DODATEK č. 5 SMLOUVY O DÍLO

„Kulturní a kreativní centrum Zlínského kraje v Čiperově vile“

Z m ě n o v ý l i s t

číslo: **ZL Č. 88**
„uzávěra podlah“

V202. 1.08 PRO HL. VSTUP

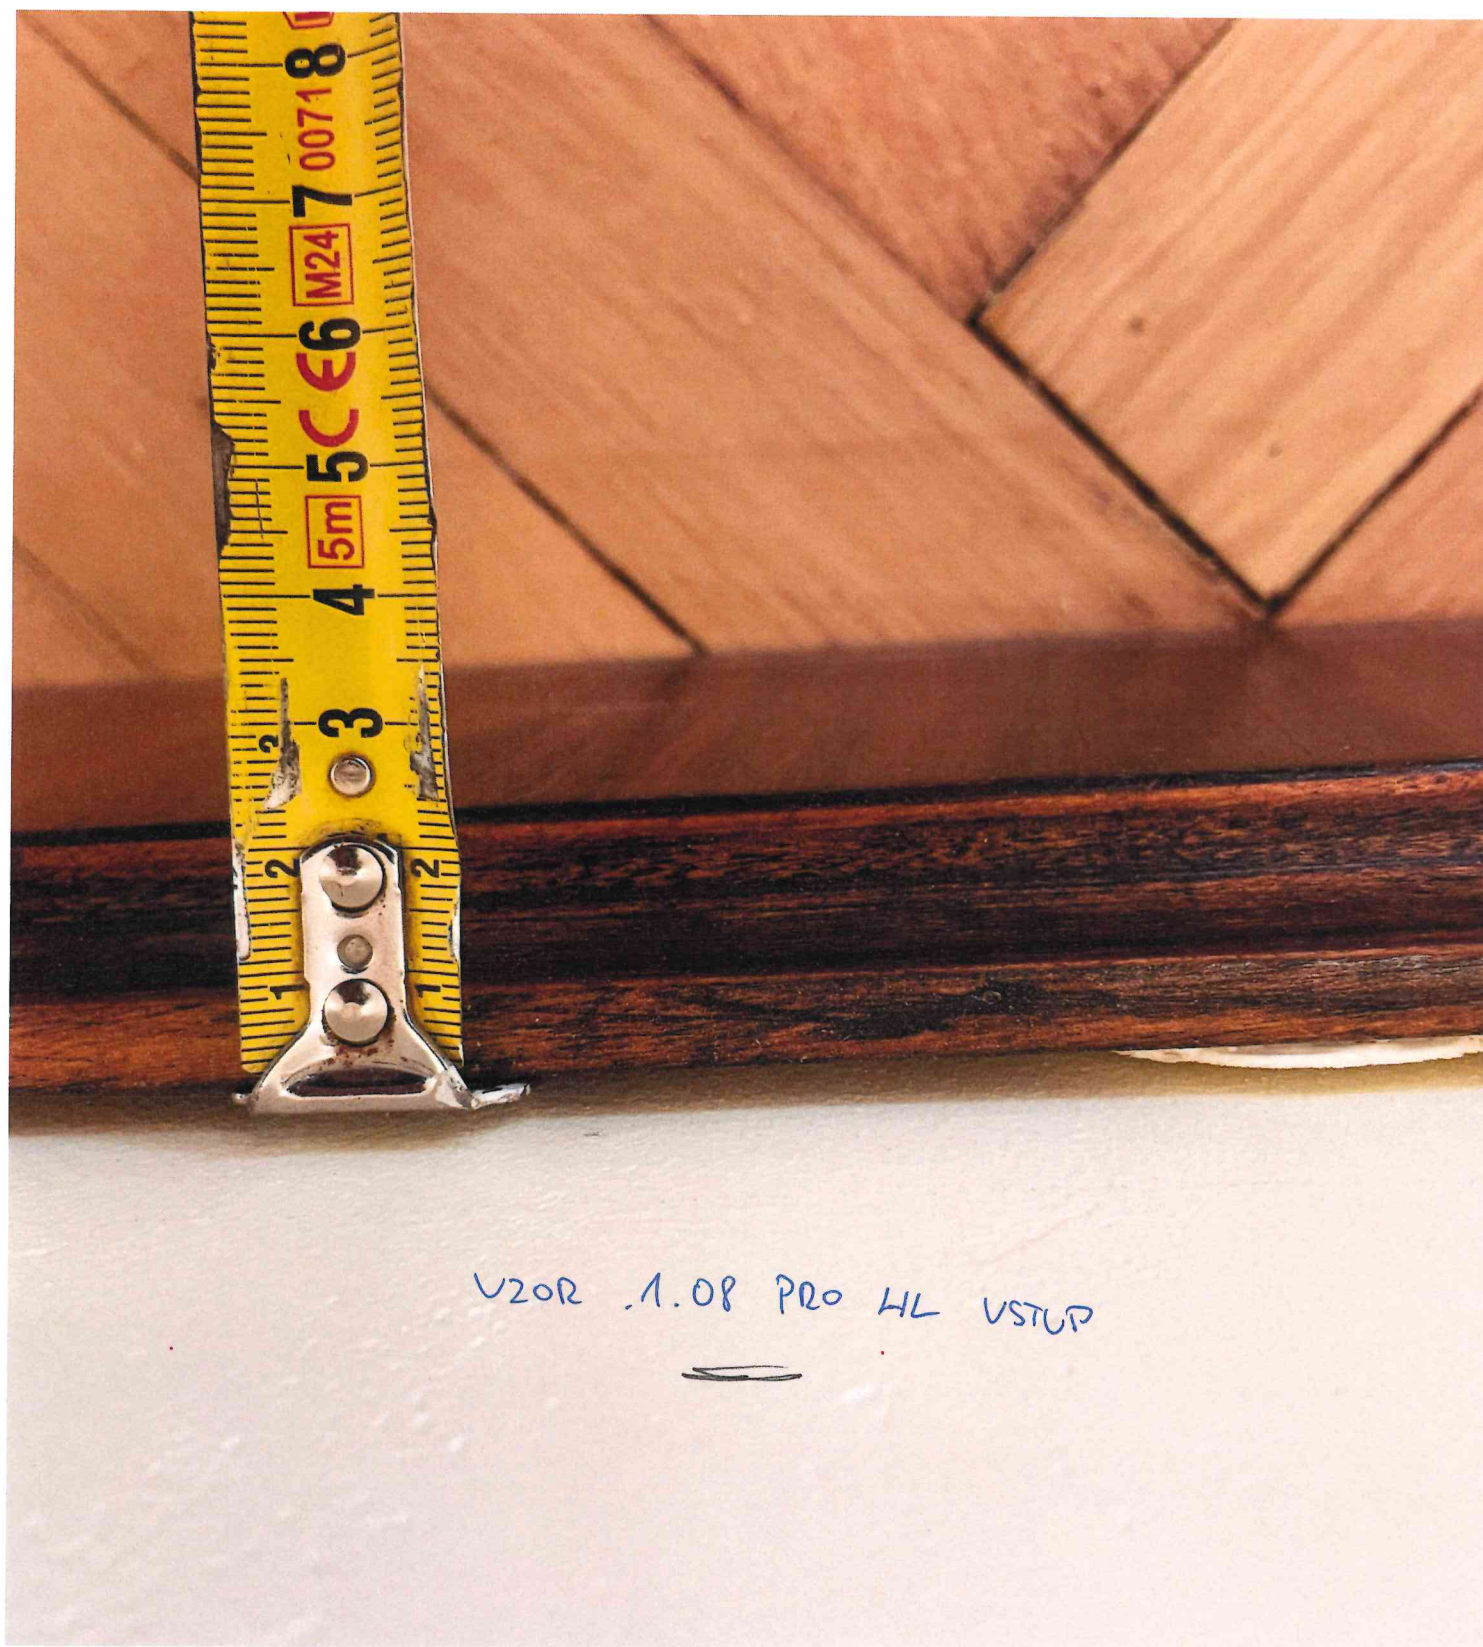
V202 1.08 920 HLAVNI' VSTUP

V202.1.09

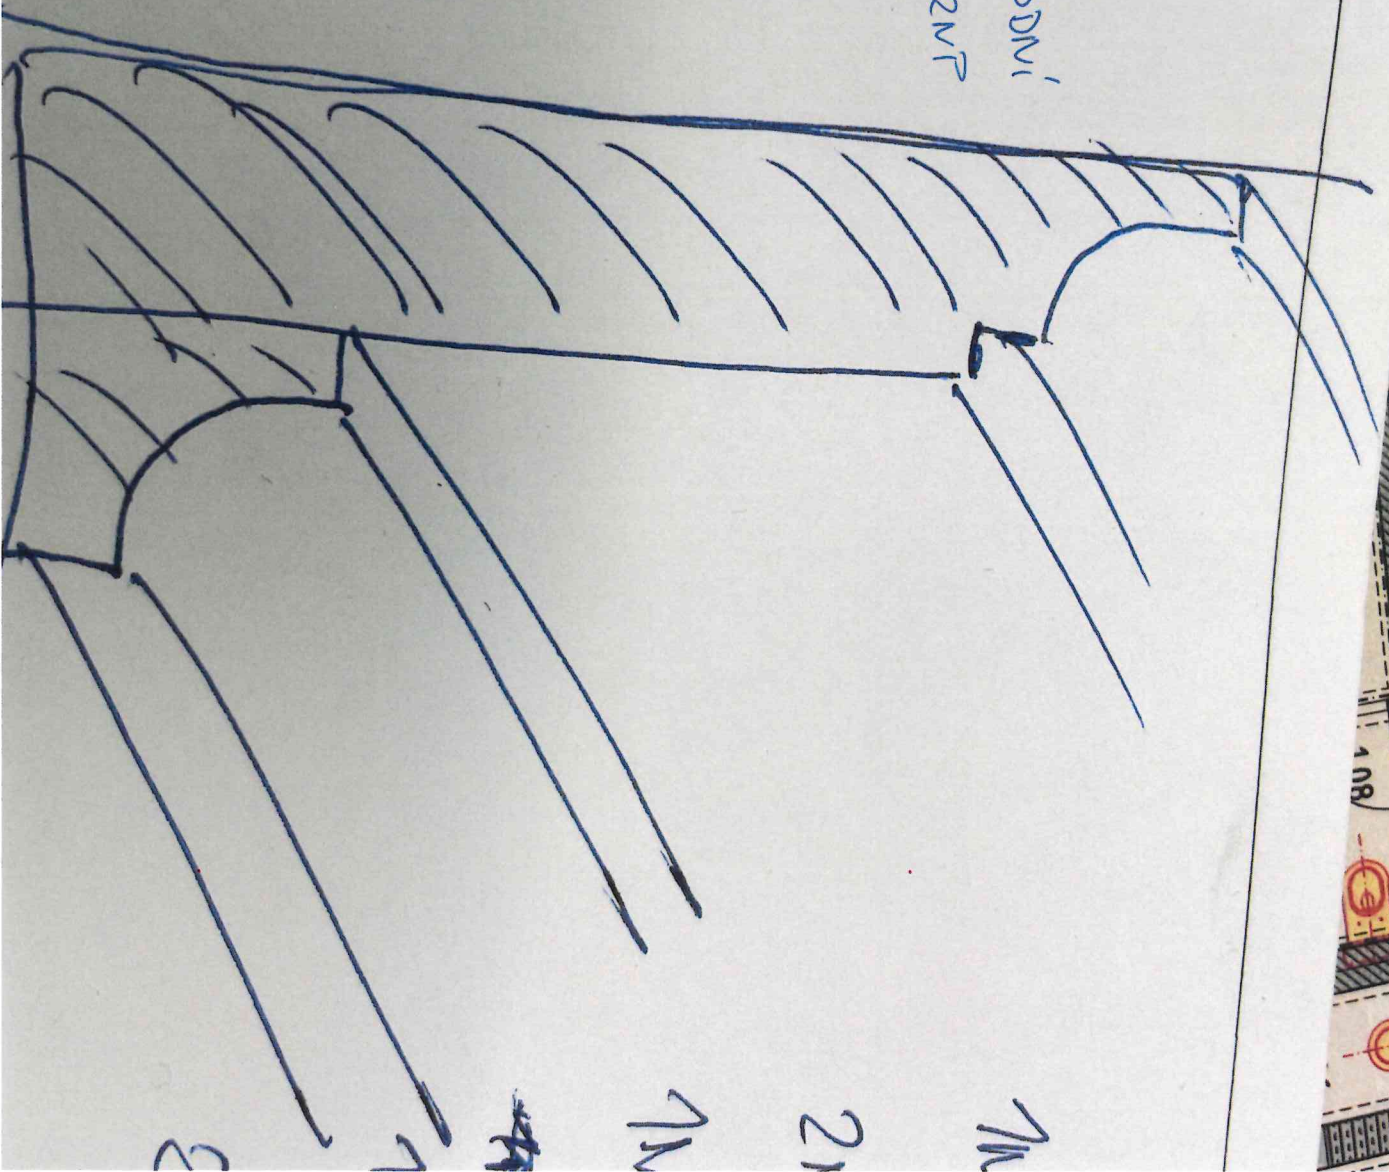
V2002.1.09 PRO 2NP DOPLENĚN O SPODNÍ
LISTU

2002. 1.09
DOPRAVA O SPODNÍ
LISTV ČELE' 2N7

2.01 V202

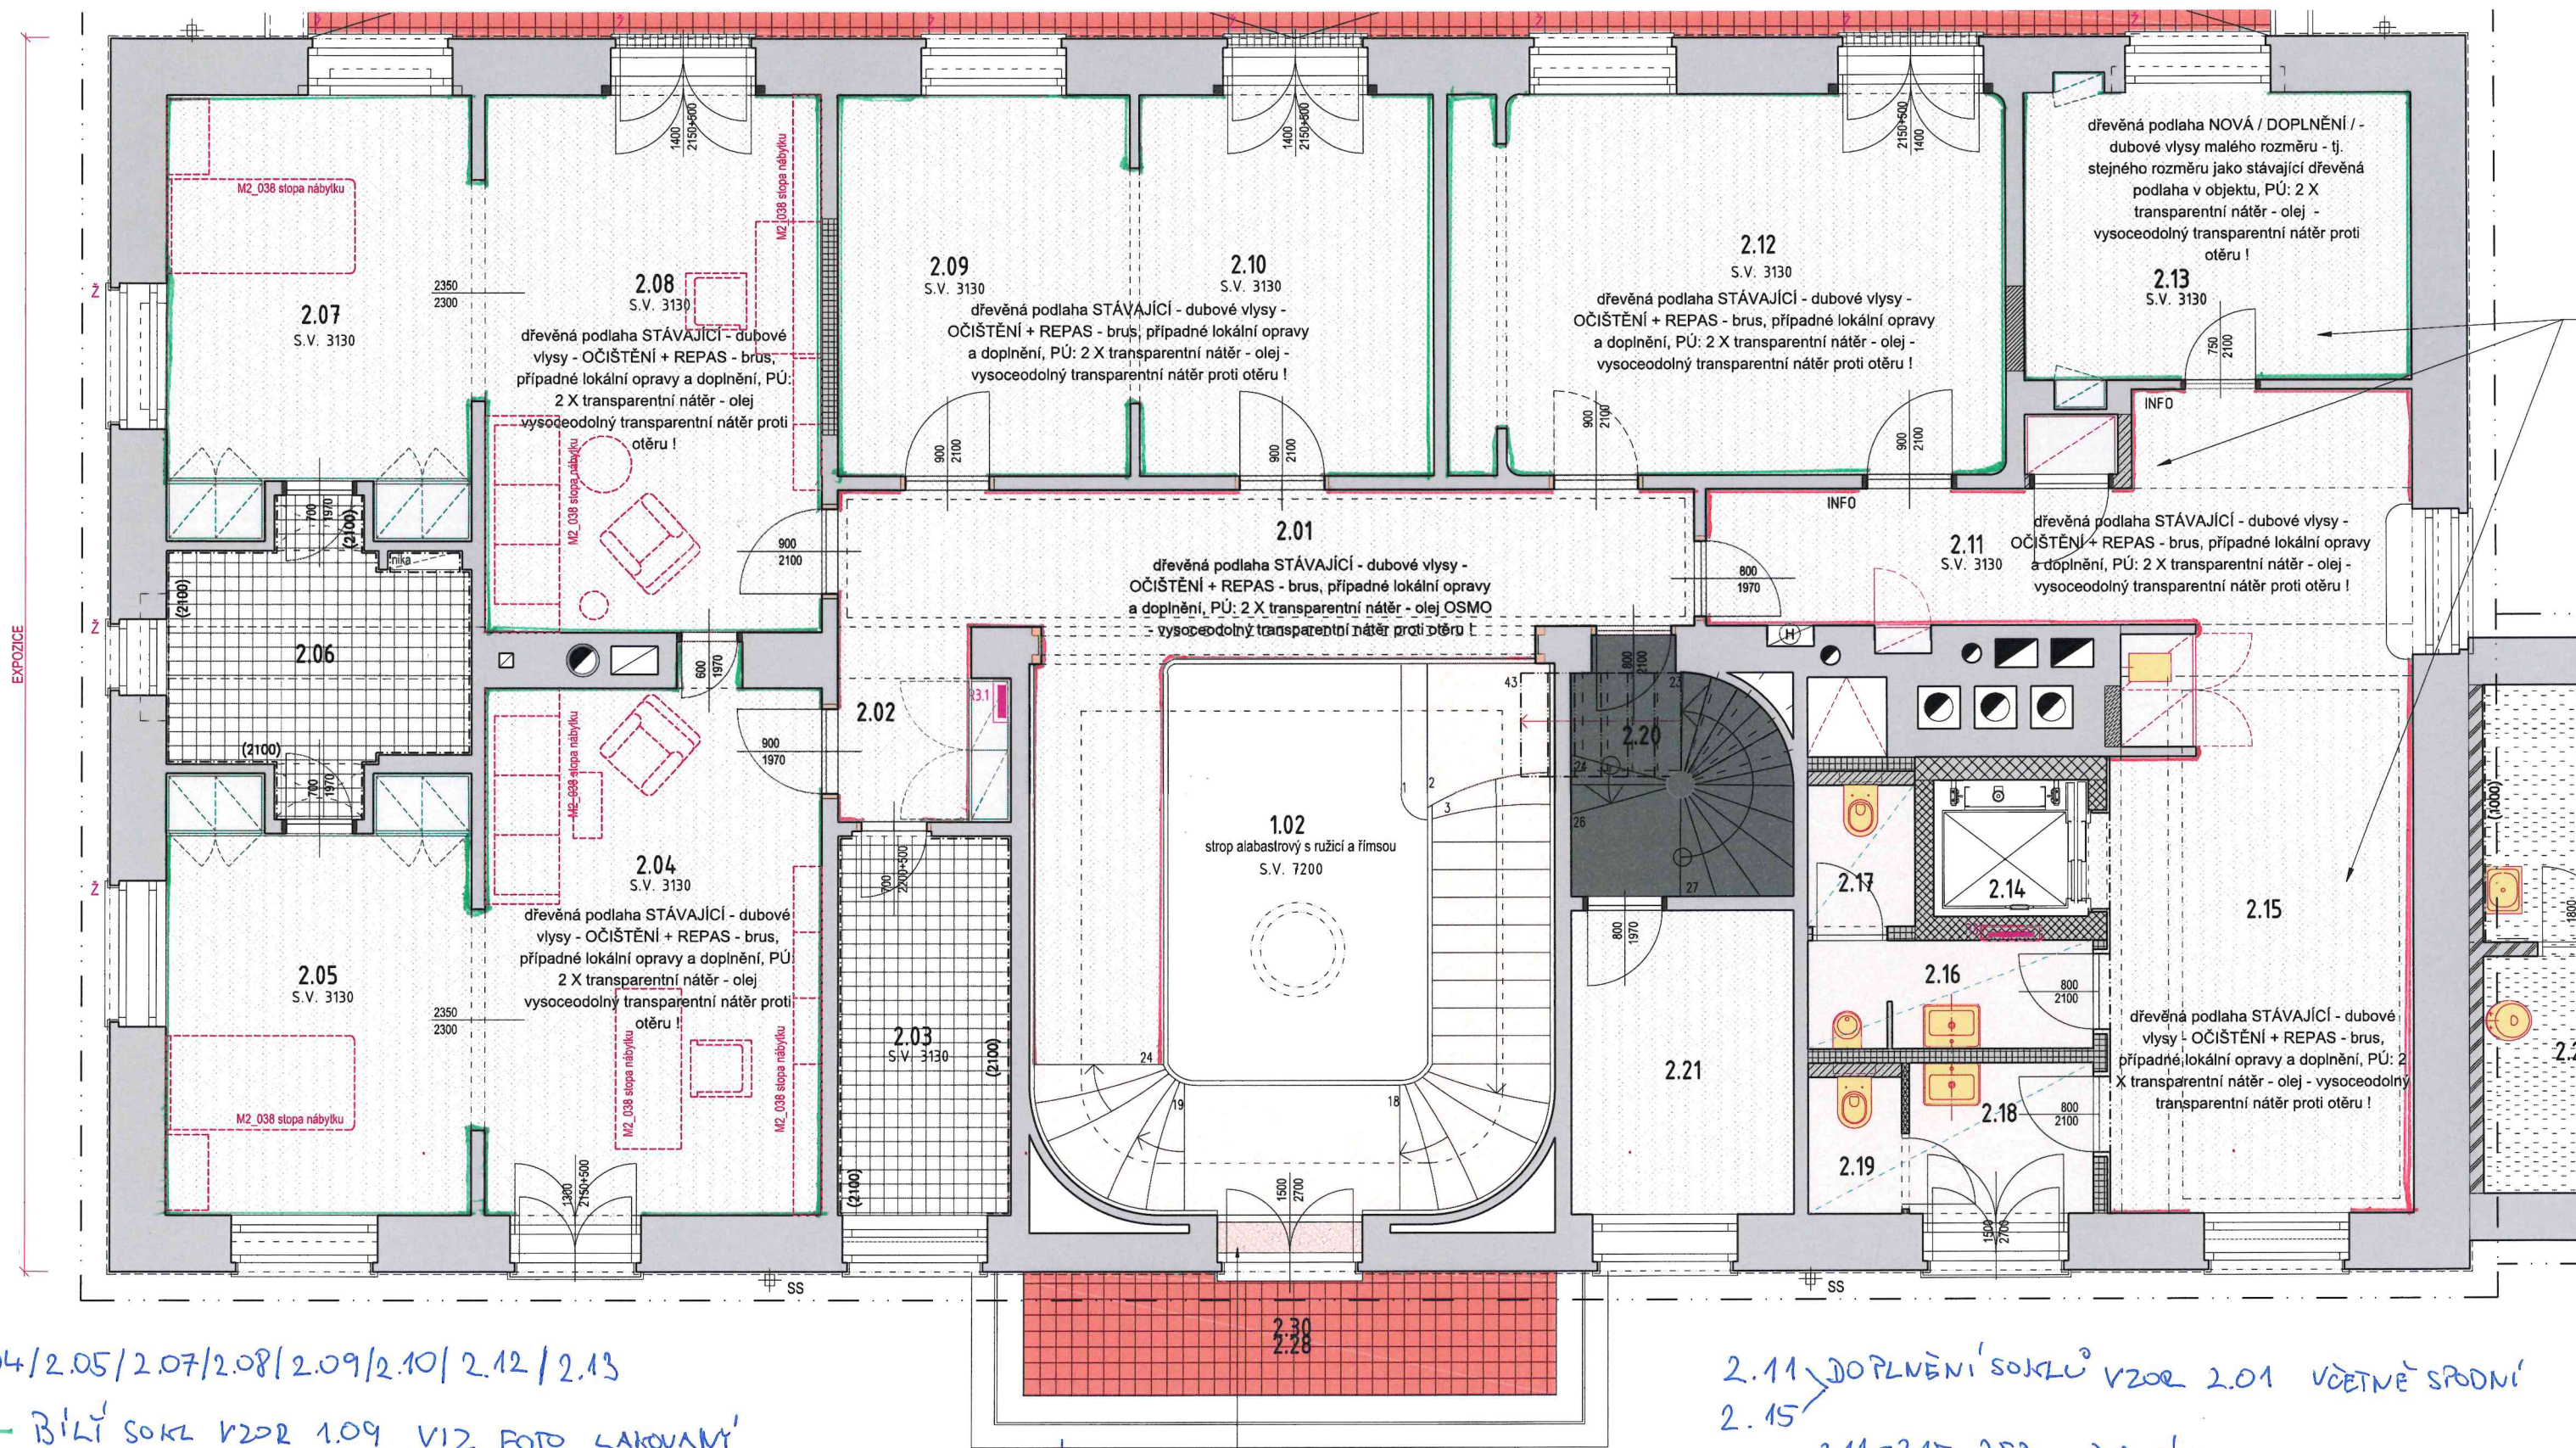
HORNÍ LIŠTA BUDE I DOLE

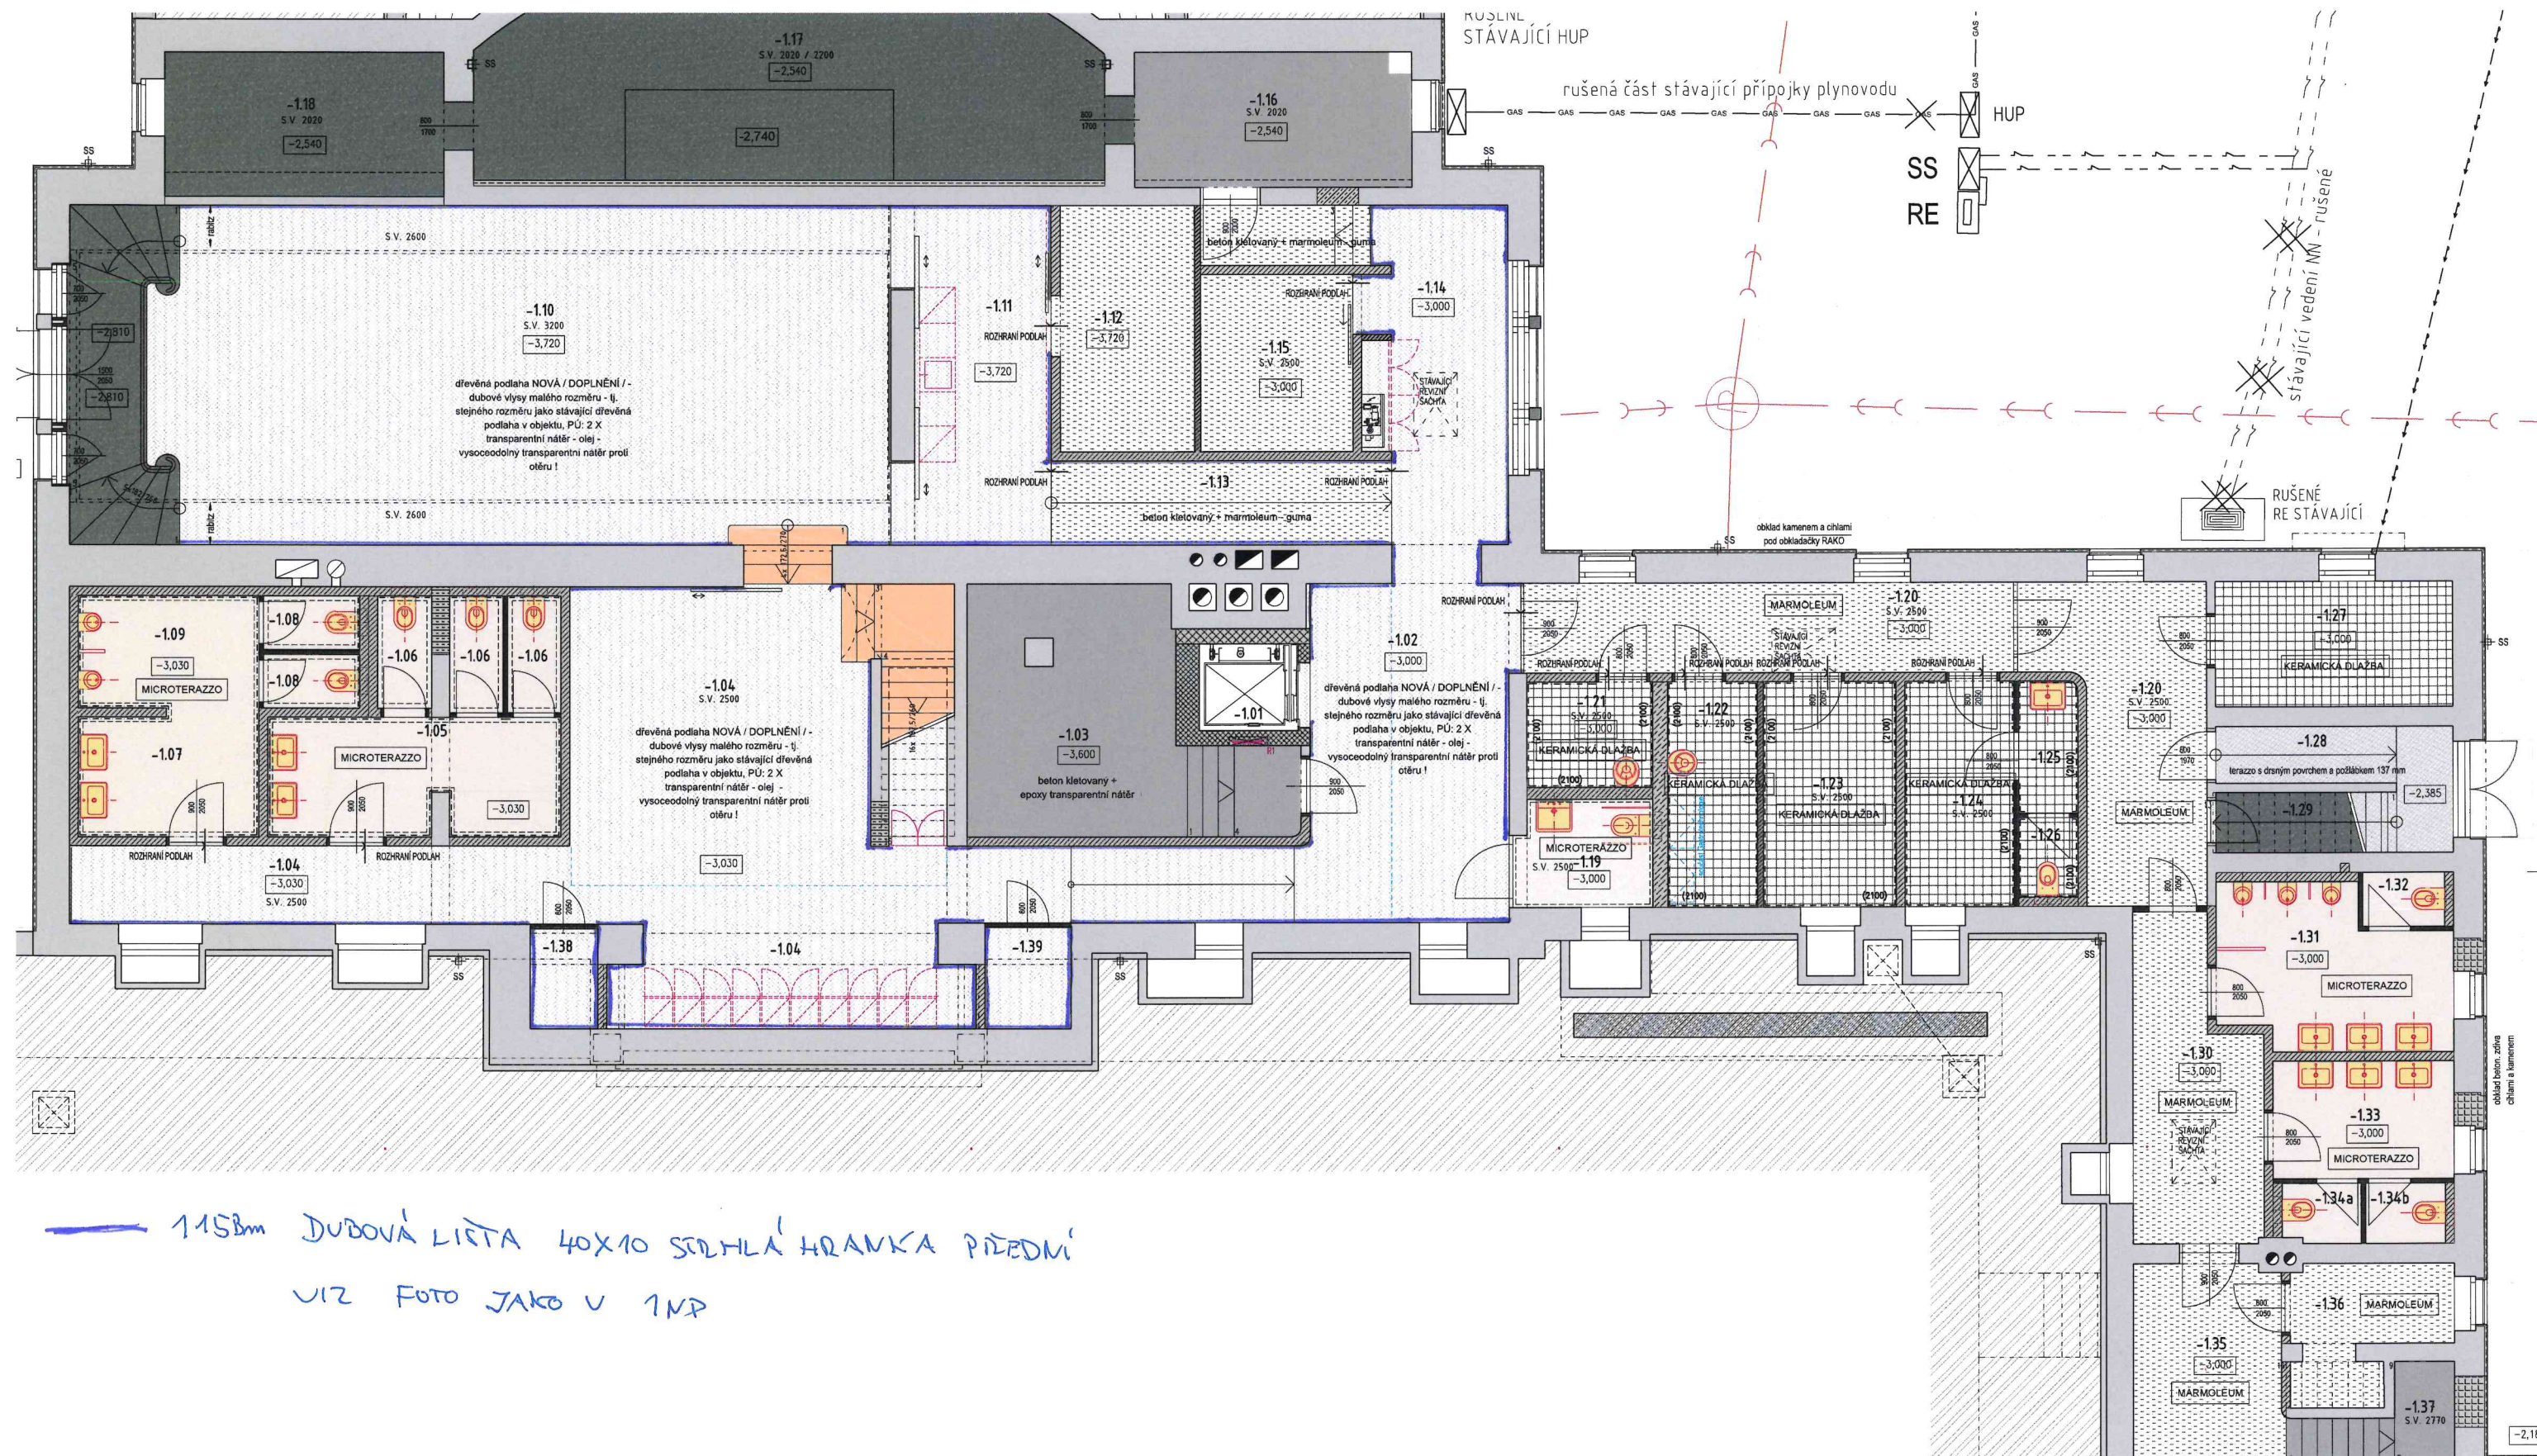
— BÍLÝ SOKL VZOR 1.09 VIZ FOTO LAKOVANÍ

— CCA 110 Bm

2.01
2.02 } DOPLNĚNÍ SPODNÍ KŘÍČÍ LIŠT
JAKO JE NA SOKLU VIZ FOTO

2.11 } DOPLNĚNÍ SOKLU VZOR 2.01 VČETNĚ SPODNÍ
2.15 }
